DIRECCION DE PLANEACION DE ALMACENES

CHECKLIST DE REVISION DE PROYECTO

AMERICAN EAGLE
LIVERPOOL VILLAHERMOSA JUNIORS

REFERENCIA
CLAVE AEO-LIV-VILL-JUN-02
No. DE HOJAS 2 DE 4

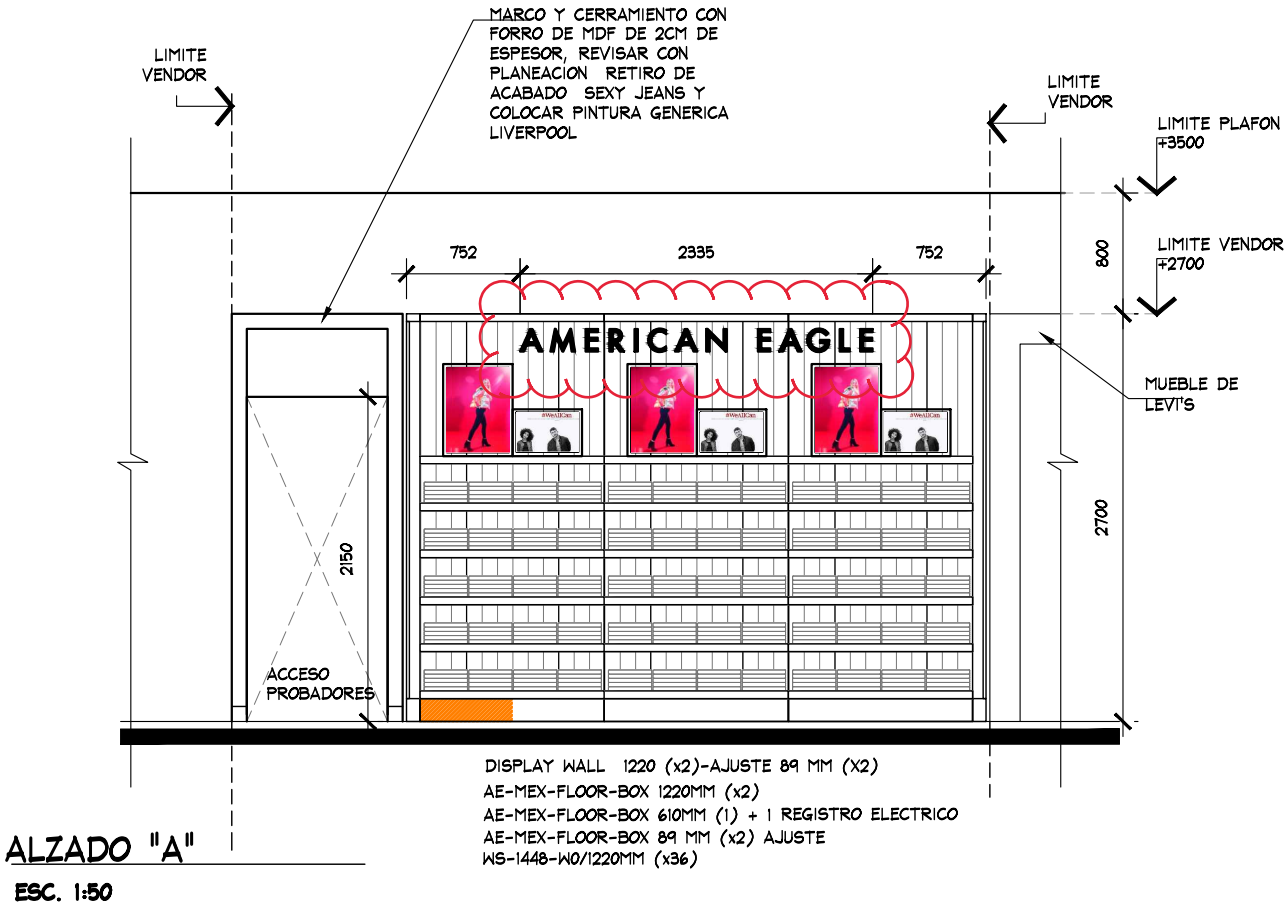
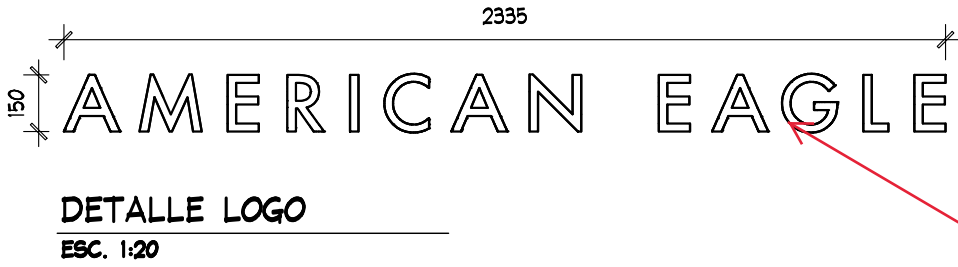
Usar logo de 200mm de alto
